Quidway S5600系列交换机R1510P21版本发布

Quidway S5600系列交换机R1510P21版本正式发布，发布范围为国内和海外市场。
版本配套关系请参考如下版本配套表:

2. LSOD03976

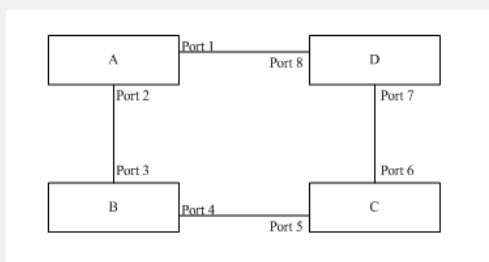
问题产生的条件:

如图, A、B、C、D四台设备属于同一个MST域, A是实例零和某个实例N (N≠0) 的根桥, Port 6在实例零和实例N中的角色均为Alternate。此时, 将B指定为实例N的根桥, 接着再将A重新指定为实例N的根桥。

问题现象: STP重新计算, Port 4在实例N中为Designated端口, 但是不能从Discarding状态快速迁移到Forwarding状态。
